Skúlagata 26 – Fyrihuguð hótél og íbúðabygging

Verkefnið er unnið að beiðni byggingafulltrúans í Reykjavík og fellst í að rýna hönnun fyrihugaðrar byggingar horni Skúlagötu og Vitastígs. Byggingin er hótél og sambyggt því íbúðhús skv. samþykktu deiliskipulagi unnið af teiknistofnunni Tark ehf. Byggingin er í samræmi við hið samþykkt skipulag og hönnuð af KRark arkitektum.

Mynd 1 – Austurhlið

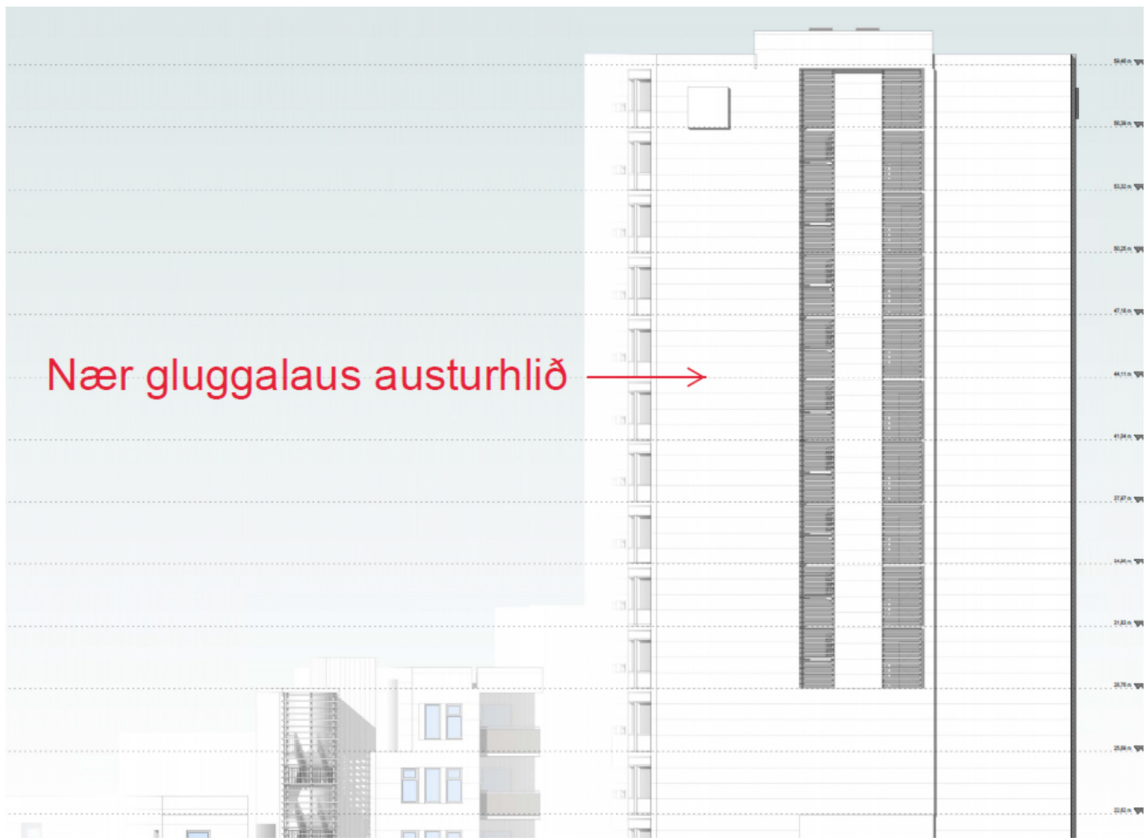
Ásýnd byggingarinnar er í takti við væntingar sem deiliskipulag kallar fram og fylgir byggingin því, eins og gera má ráð fyrir. Ásýnd byggingarinnar þá turnsins sérstaklega virkar hins vegar ekki aðlaðandi í samburði við önnur háhýsi í nágrenninu að mati rýnenda. Neðri hluti byggingarinnar og íbúðahlutinn eru ágætlega leyst m.t.t. útlits og ásýndar en efri hluti hótelsins þ.e. turninn ofar 9. hæðar og upp úr er of einsletur og uppbot sáralítð nema þá á klæðningarflötum. Hér hefði þurft í deiliskipulagi að skilyrða frekar veigameira uppbot en aðeins það að heimila að hámarki 385 m² per hæð ofar 9. Hæð. Það hámark virðist hér nýtt til fulls frá 9. hæð og upp úr, án frekari stöllum eða afgerandi uppbrota t.a.m. á þakfleti. Aðrir turnar í götumyndinni eru allir brotnir upp með þakformi og stöllum. Austurhlið turnsins virkar fráhrindandi, dökk klæðning og nær gluggalaus hlið, líkt og hugmynd sé að byggja við þá hlið síðar meir - Sjá mynd 1.

Hægt væri að brjóta upp efri hluta byggingar til að „grenna“ ásýndina – t.d. með dökkum lit, en efri hlutinn er með ljósri klæðningu sem í raun ýkir hæð og breidd efsta hlutans.

Mynd 3 – 2.hæð

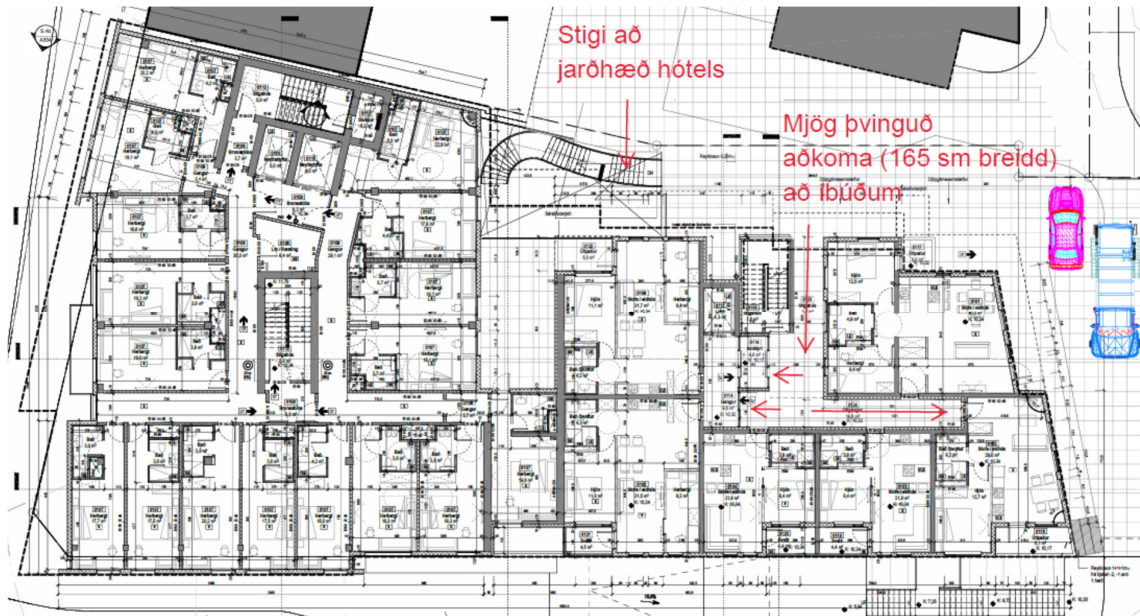
Inngangar í íbúðir og stigagang eru um útigang sem virkar mjög þröngur (1,65 m), langur, dimmur og vart boðlegur. -Sjá mynd 3

Aðkoma að íbúðum á jarðhæð frá austurhlið eins og áður segir. Aðkoman eru um langan og þröngan gang inn af þröngu sundi og vart boðleg að mati undirritaðra. Þessi aðkoma endurtekur sig svo um opin svalagang á efri hæðum. Aðgengi að lyftu og stigahúsi fyrir efri hæðir íbúðahlutans er um þetta þrönga sund og er gengið fram hjá svefnherbergisglugga íbúðar á jarðhæð, sem er í um 1,65 m frá aðalinngangi! - Sjá mynd 3 hér á undan.

Lyfta og stigahús að íbúðum efri hæða er ekki vel fyrir komið, þar sem stigi og lyfta eru í aðskildum rýmum og lyfta opnast beint inni brunastúku framan við íbúðir að sunnanverðu. Gera þarf sérstakar ráðstafnir varðandi frágang lyftu eigi hún að opnast á þennan hátt, en ekki að tilheyra sigahúsi eins og hér virðist lagt til. Mun betur færi á því að sameina stiga og lyftu í eitt rými, ekki síst m.t.t. öryggis- og brunavarna. Það má gagnrýna það að þetta sé „kalt“ stigahús þar sem það nær upp margar hæðir - Sjá mynd 3 hér á undan.

Mynd 4 – Bílakjallari -1

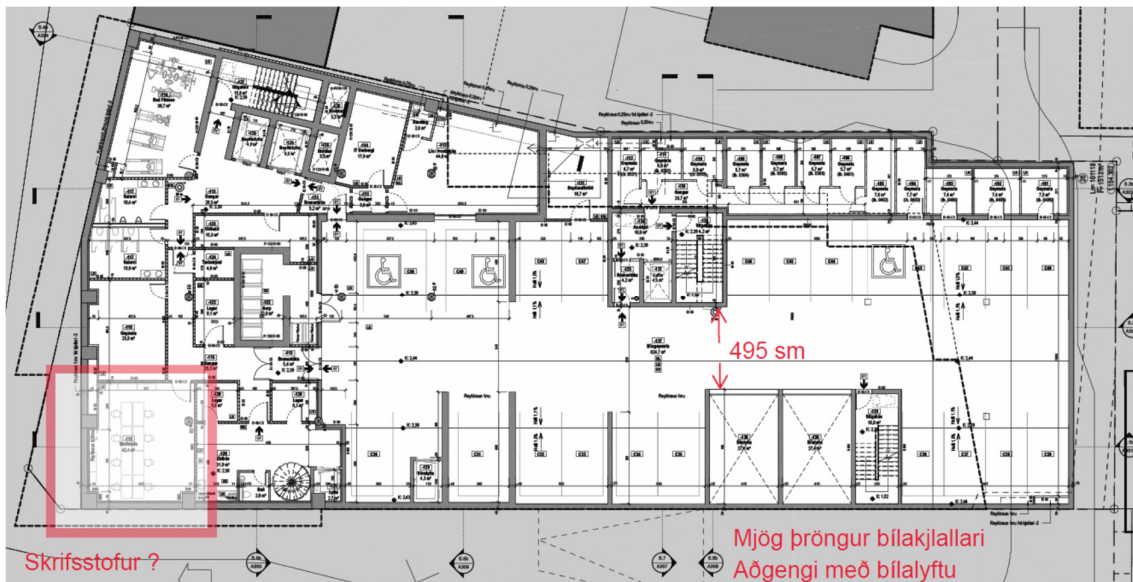
Fyrirkomulag bílajakjallara sýnist varla ganga upp. Bílastæðin þurfa að vera breiðari þar sem akbraut er aðeins er 5.4 m breið á milli stæða á köflum. Stigahús og lyftuhús ganga langt inn í kjallarann og þrengja um of að akstursleiðum og beygjuradíus væntanlegra bifreiða sem þarna þurfa að komast um.

Beygjuás fyrir bíla úr lyftu er of þröngur og til efs að bílajakjallarinn gangi upp sem skildi fyrir þann skilgreinda fjölda bíla sem gefinn er upp – Sjá mynd 4

Mynd 5 - Jarðhæð

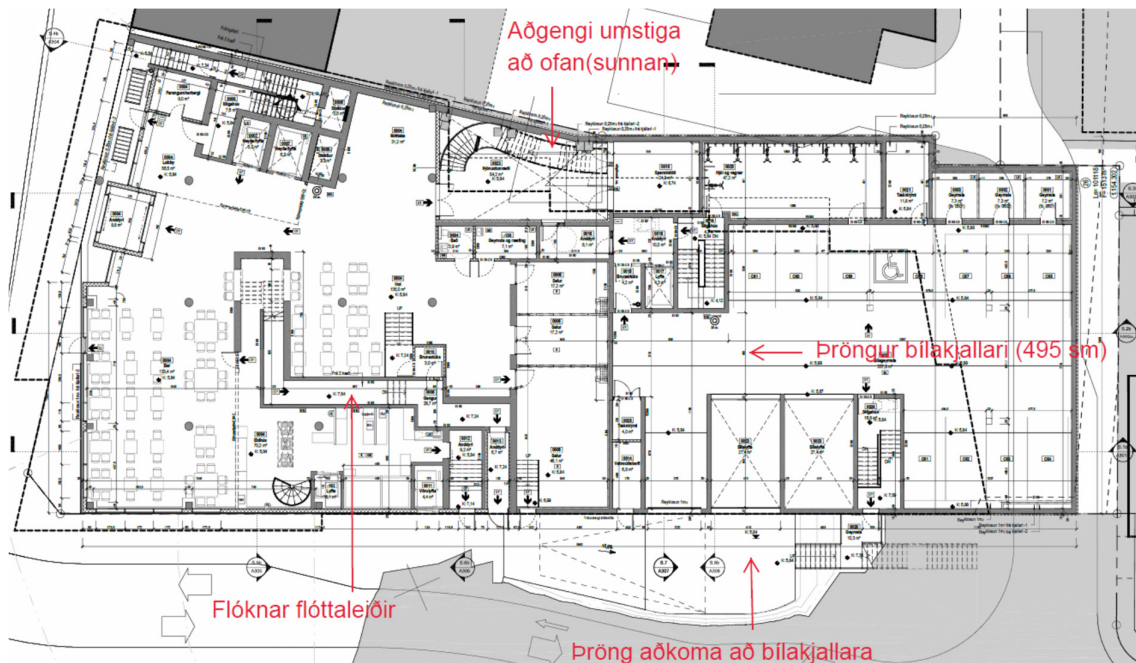
Flóttaleiðir úr stigahúsum eru mjög flóknar á köflum t.a.m. á jarðhæð milli eldhúss og móttöku/lobbýs – Sjá mynd 5 hér á undan.
